宜蘭縣二級海岸防護計畫
(草案)

海岸管理審議會
專案小組會議簡報

110年2月5日

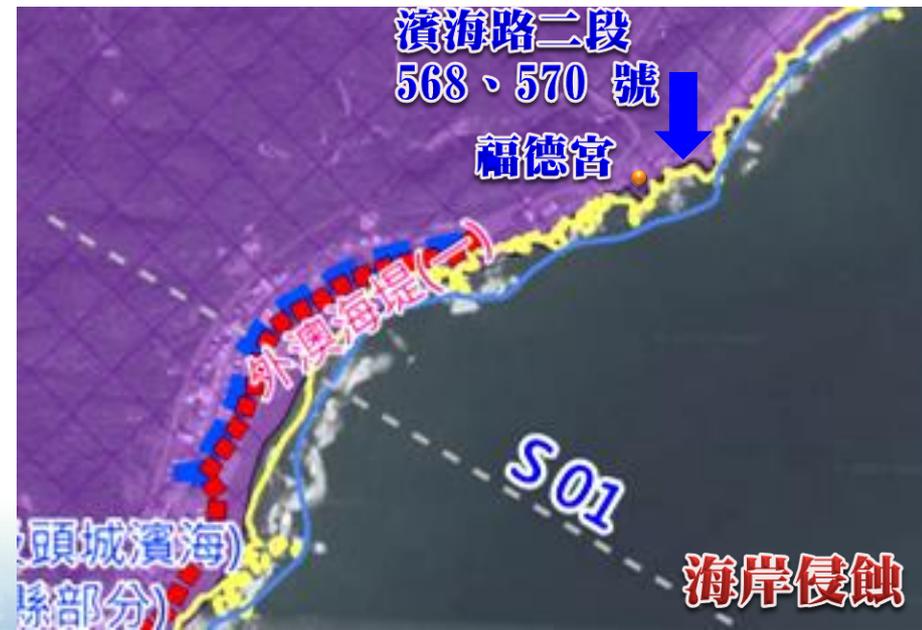
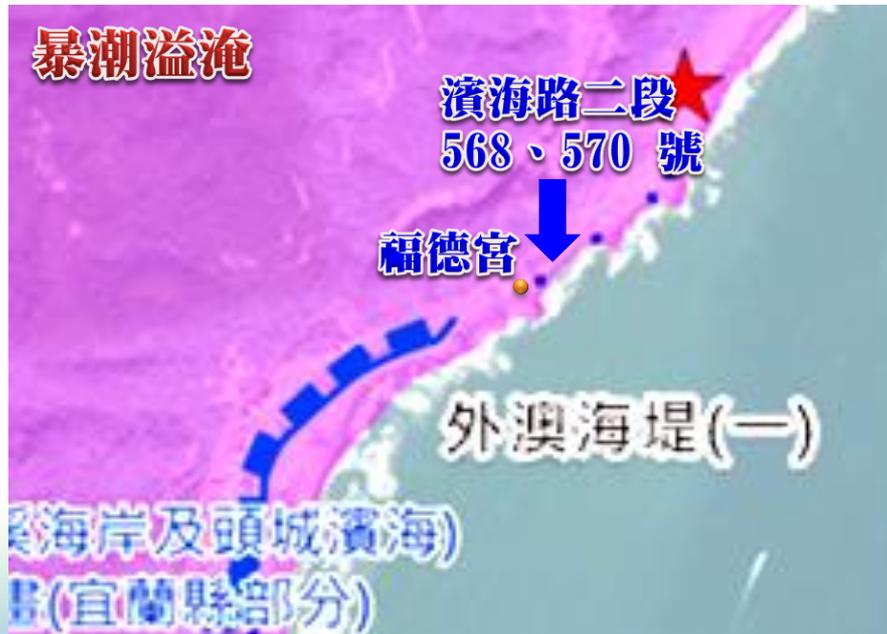
公聽會民眾陳情「外澳福德宮後方海岸與濱海路二段568、570號(後方)臨海岸太近，常有大浪侵蝕危險，尤其東北季風強烈或颱風時大浪衝向房屋後方牆下，非常危險。請政府加強沿此案約50公尺處，用消波塊抵禦大浪侵蝕。」

該區域為公有土地，海岸特性為岩岸，已劃設為陸域緩衝區，持續監測。

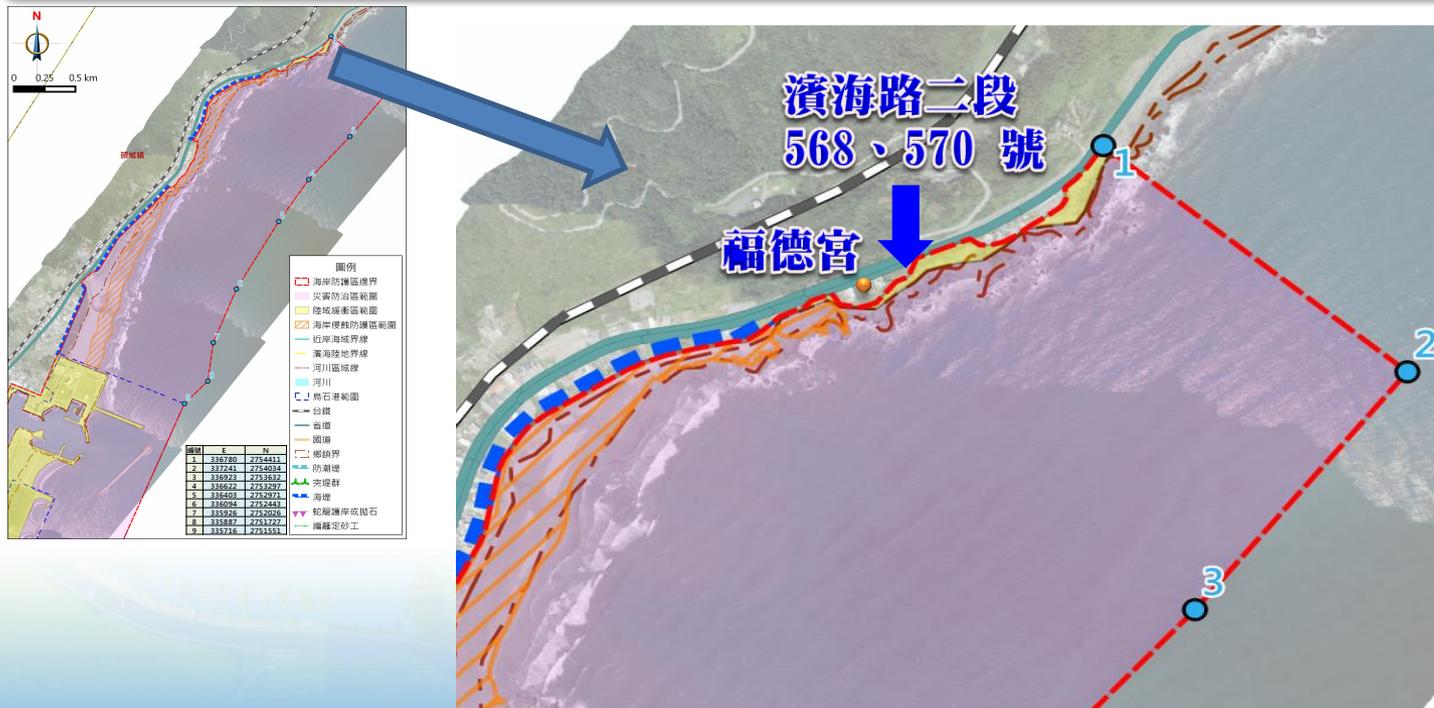
公聽會民眾陳情「外澳福德宮後方海岸與濱海路二段568、570號(後方)臨海岸太近，常有大浪侵蝕危險，尤其東北季風強烈或颱風時大浪衝向房屋後方牆下，非常危險。請政府加強沿此案約50公尺處，用消波塊抵禦大浪侵蝕。」

該區域為公有土地，海岸特性為岩岸，已劃設為陸域緩衝區，持續監測。

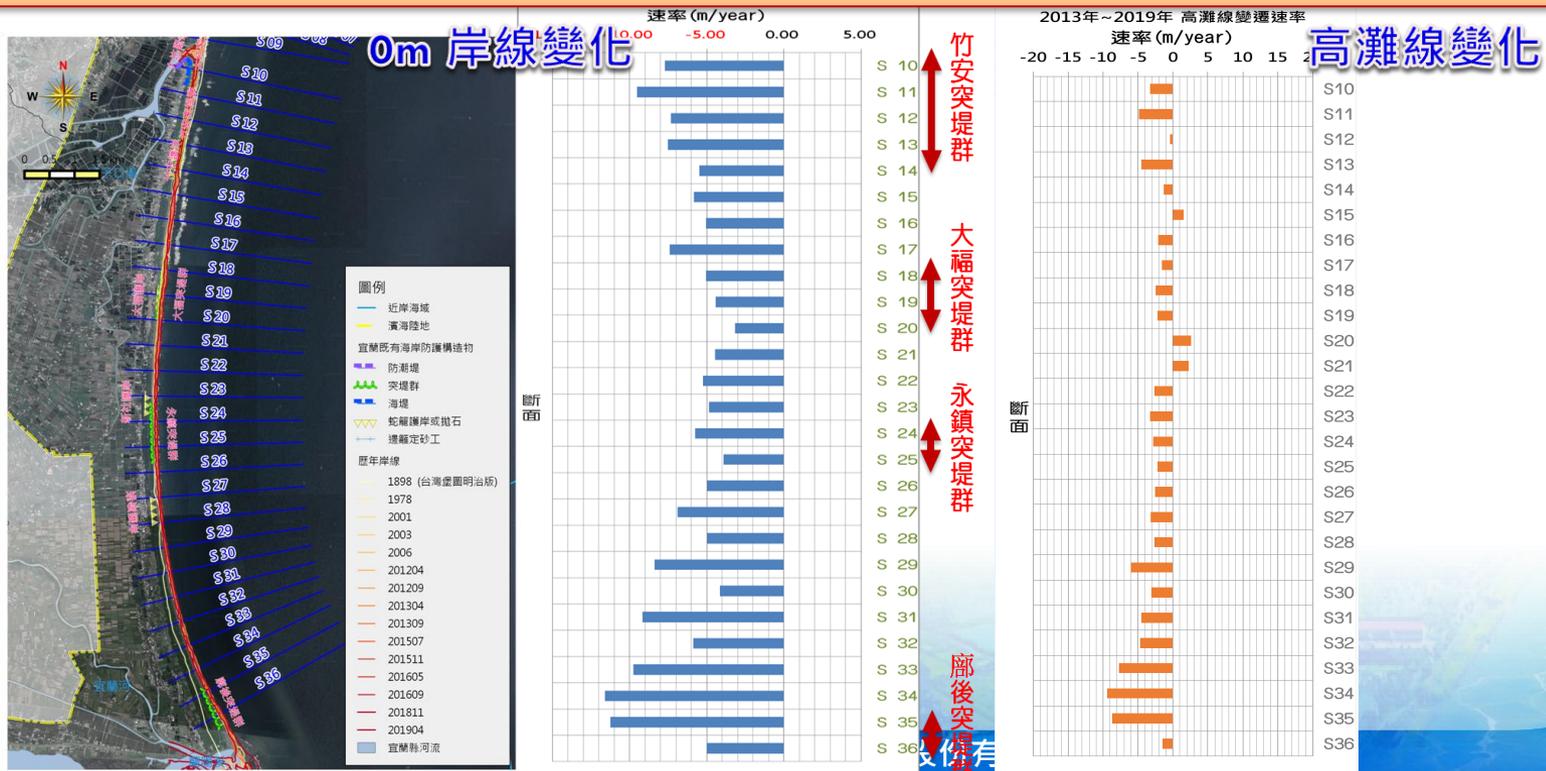
歷次審查中多位委員及與會單位皆表示「本案分析結果多段海岸退縮速率達5m/yr，與當地觀察及認知有異」，請宜蘭縣政府補充說明。因涉及議題三海岸防護區範圍是否妥適之內容，請納入該議題併予說明。

高灘線變化雖然呈現退縮，但砂體受波浪作用下滑，但淤積於漂砂帶內

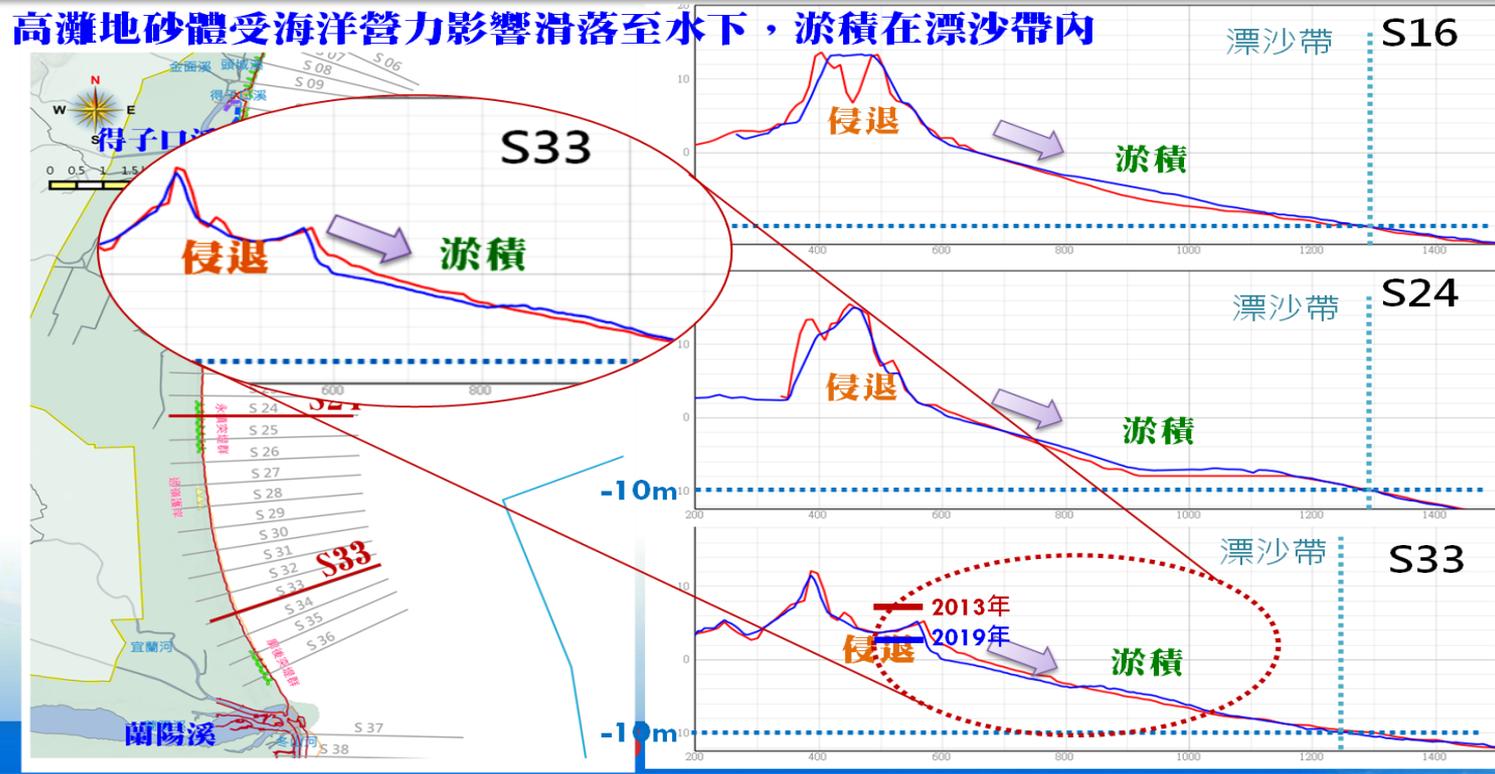
歷次審查中多位委員及與會單位皆表示「本案分析結果多段海岸退縮速率達5m/yr，與當地觀察及認知有異」，請宜蘭縣政府補充說明。因涉及議題三海岸防護區範圍是否妥適之內容，請納入該議題併予說明。

高灘線變化雖然呈現退縮，但砂體受波浪作用下滑，但淤積於漂砂帶內

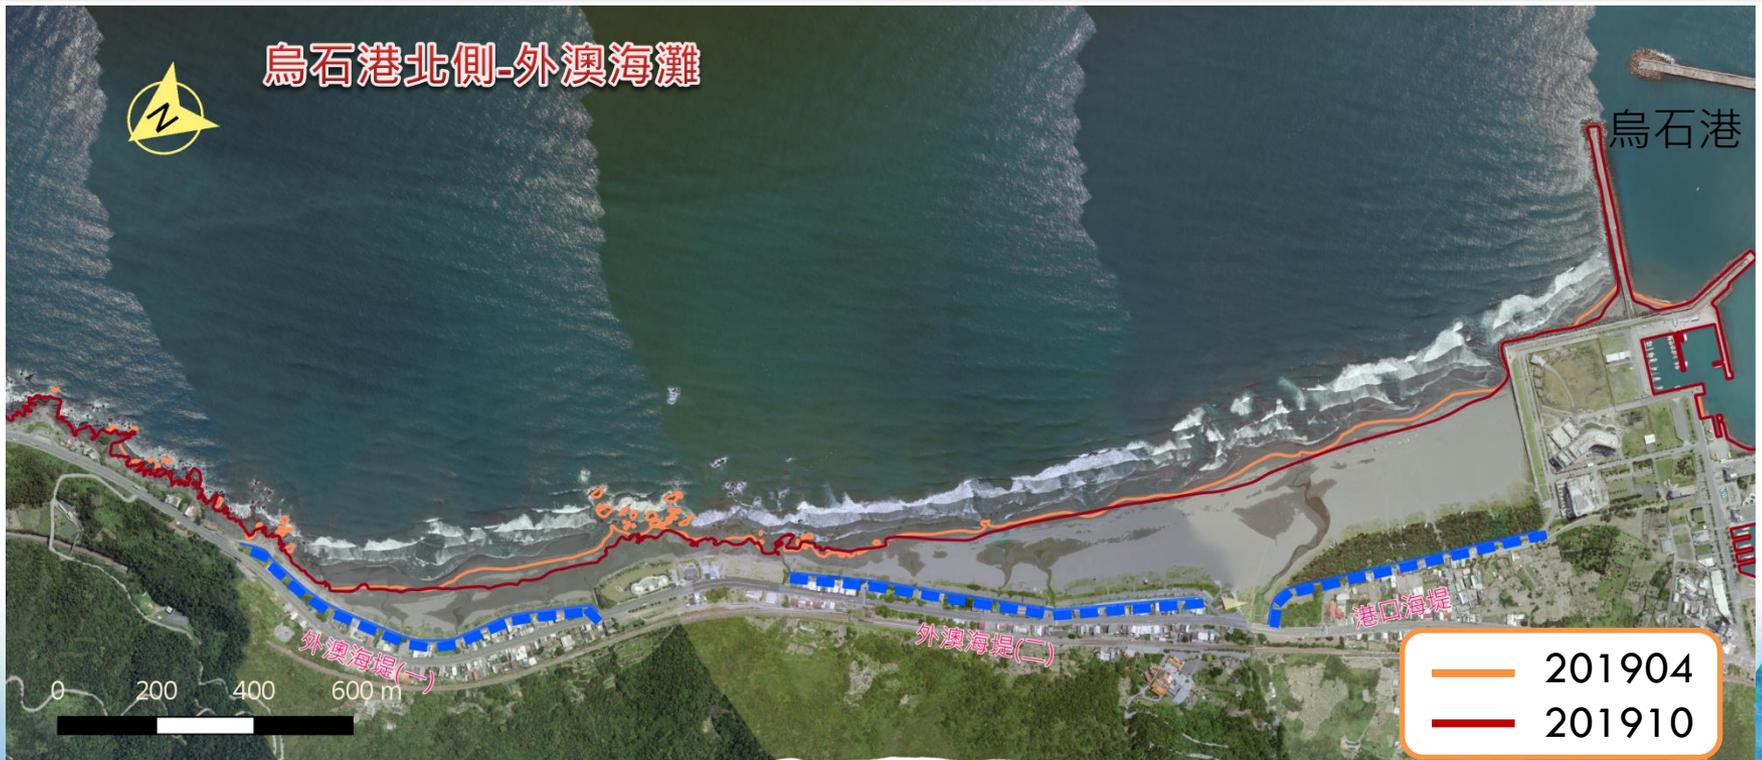
委員所提「外澳海灘±0m線在砂灘線之何處?潮間帶中間或高灘前緣的前灘處?如果在潮間帶中間未來防護設施應設在何處才適當?..」(詳附冊5-35頁)

外澳海灘±0m線位於沙灘前緣，現況後灘布設海堤，持續進行維護管理

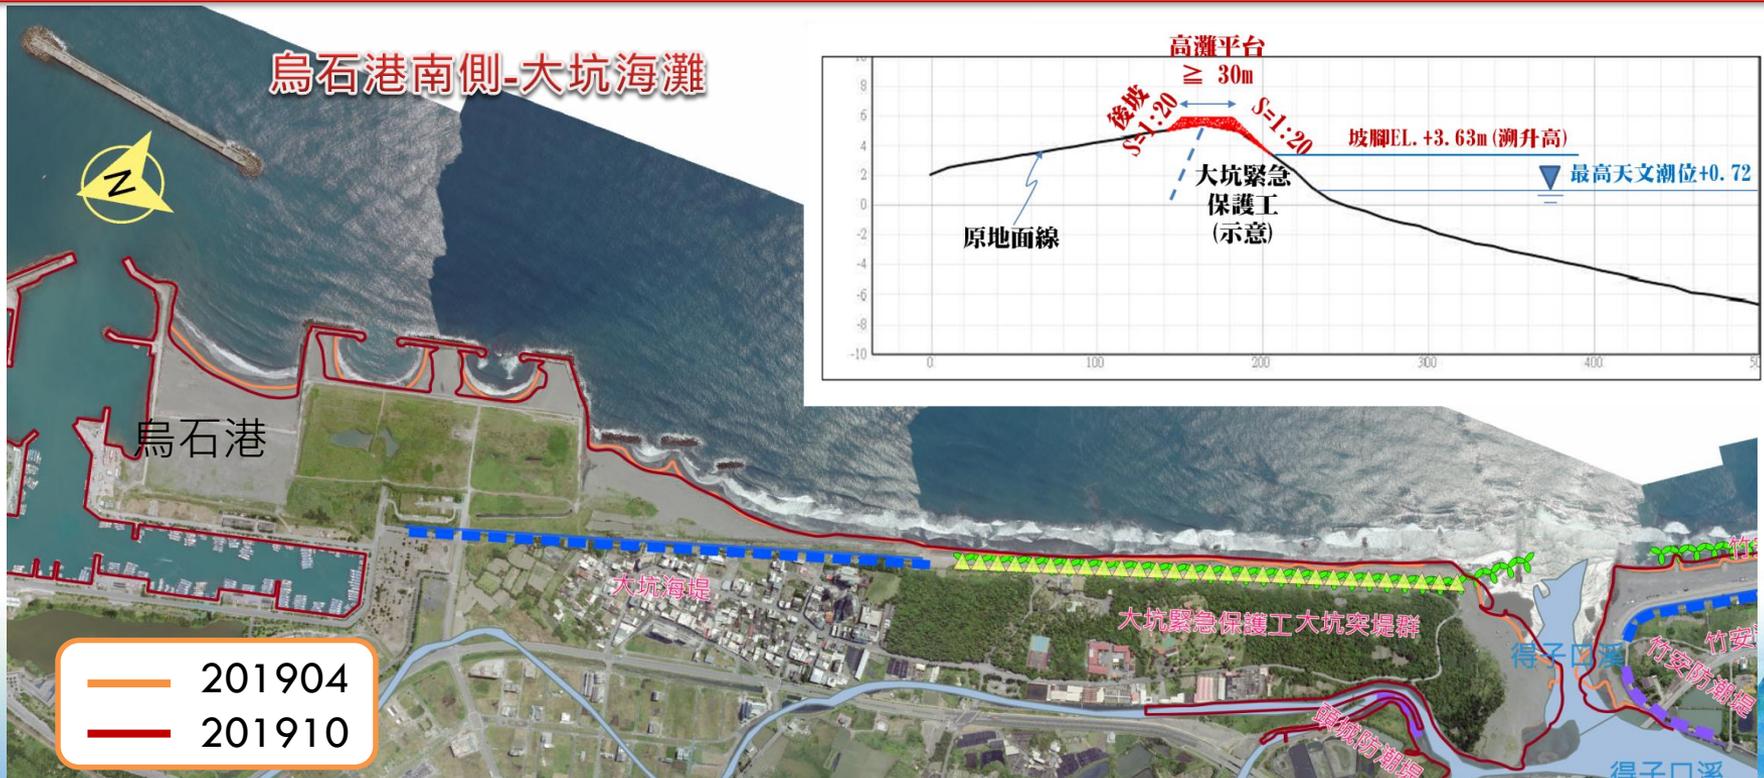
委員所提「外澳海灘±0m 線在砂灘線之何處?潮間帶中間或高灘前緣的前灘處?如果在潮間帶中間未來防護設施應設在何處才適當?..」(詳附冊5-35頁)

大坑海灘±0m 線退至保護工坡腳，現況後灘拋石護堤。採高灘養灘辦理防護。

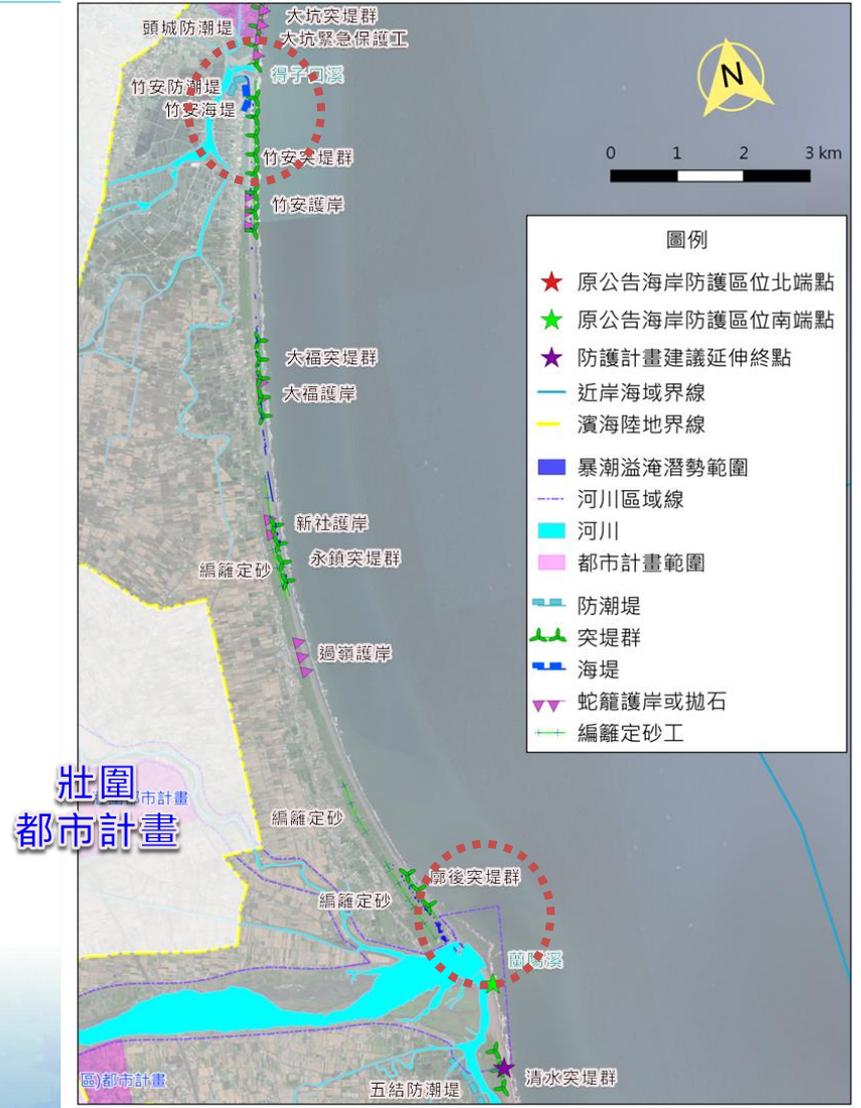
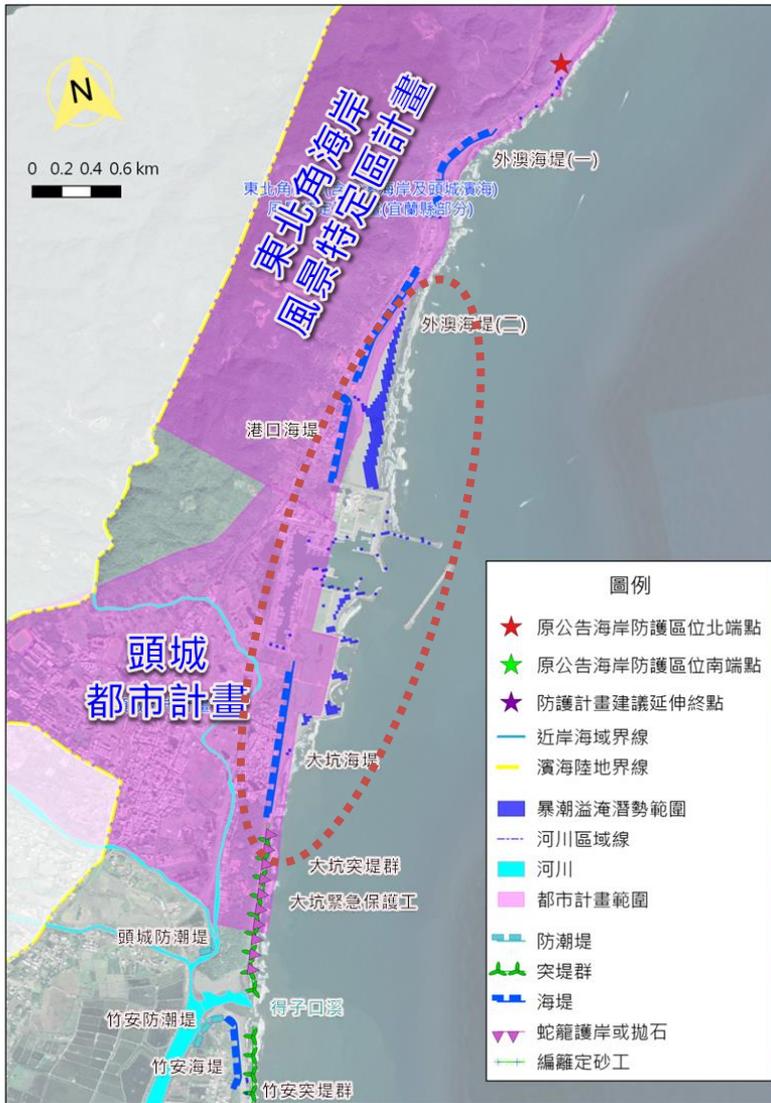
考量氣候變遷之調適需求及規劃管理之完整性，應將濱海陸地範圍內鄰近海岸線相關設施區位（如重大設施、都市計畫區、非都市土地工業區、港區陸域範圍）完整納入。查第4-11頁之海岸防護區劃設結果

針對海岸防護計畫有關陸域防護區範圍劃設原則之決議，重新檢討評估後，以圖表說明海岸防護區劃設範圍及修正前後之差異情形。

1. 本案海岸管理審議會**第39次會議決議**之海岸防護計畫有關陸域防護區劃設原則，**已考量氣候變遷及平均高潮線後退量，故將港區範圍(烏石港區陸域範圍)劃入**
2. 本案沿岸多分佈海岸砂丘，氣候變遷引致海水位上升已被阻擋於海測，對計畫區海岸並無明顯影響。以50年重現期的標準檢核下，除部分河口自然灘地有溢淹潛勢外，**其餘地區均無溢淹潛勢，且分析結果顯示溢淹範圍內並無防護標的。**

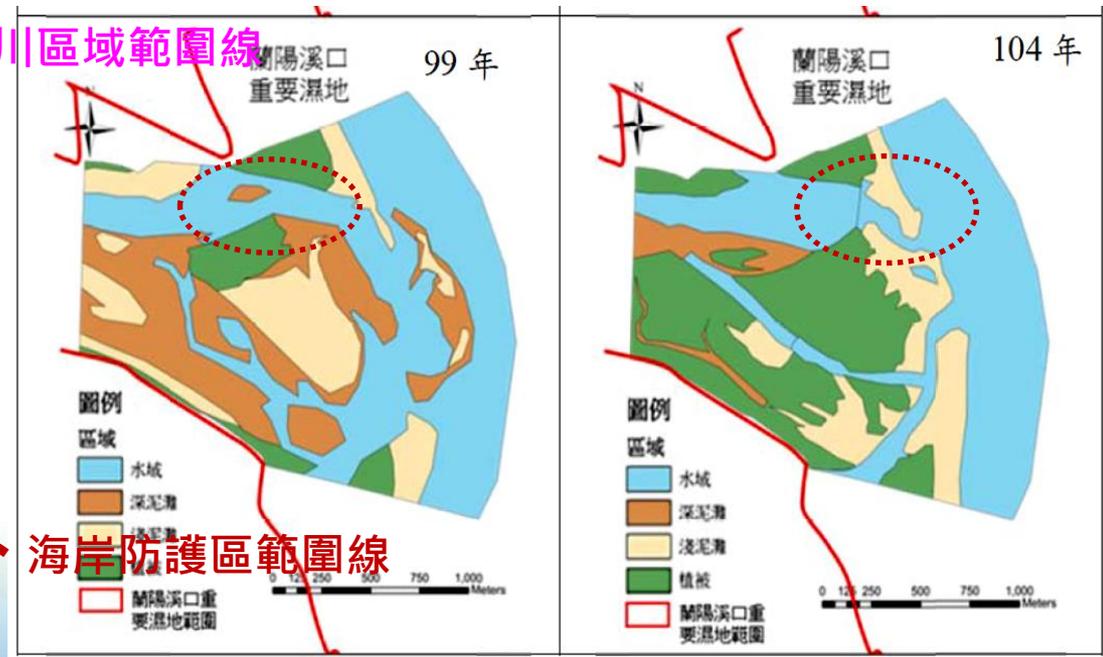
本計畫除依整體海岸管理計畫指定之「宜蘭縣頭城鎮外澳里-蘭陽溪口」海岸防護區位劃設範圍外，本案新增南端點將原二級海岸防護區位南界僅至蘭陽溪口中線延伸至蘭陽溪河口範圍南界，補充說明新增理由是否已達中潛勢海岸侵蝕劃設原則及有無防護標的。

1. 新增範圍原因有二，主要納入河防所需之土方來源。另一為明確管理範圍。

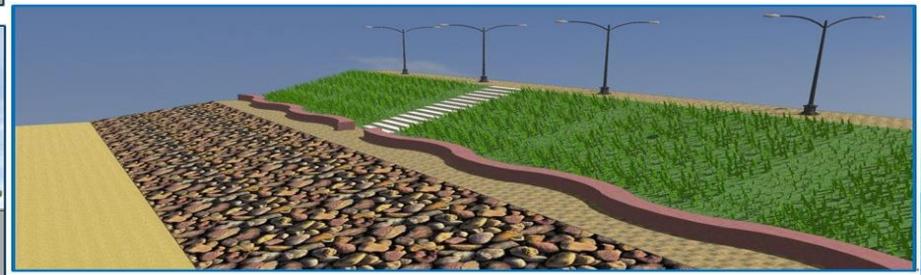
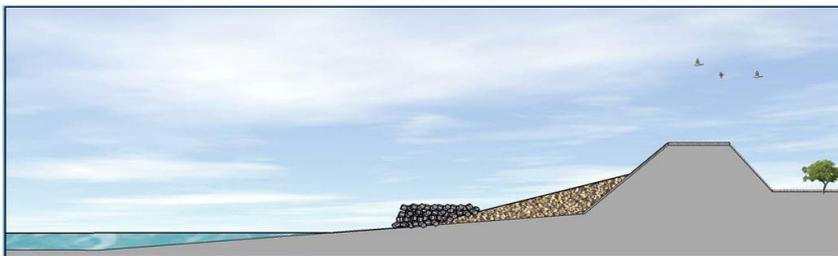
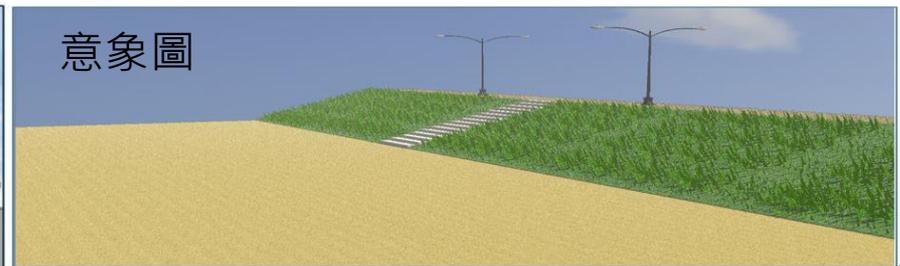
(本計畫第6-4頁表6.2-1宜蘭縣二級海岸防護區防護措施及方法一覽表，各海岸段皆提出「既有海堤改善(緩坡化、擴大堤前緩衝等)工程」，請輔以示意圖補充說明該工程規劃構想(如佈置情形、面積)，以及是否影響自然海岸或生態保護環境，請宜蘭縣政府(水利資源處)補充說明；另防護措施是否涉及國有土地及其規定，請一併說明，並請財政部國有財產署表示意見。

1. 既有海堤改善相關工程屬既有防護設施維護管理工作，**不納入防護計畫**。
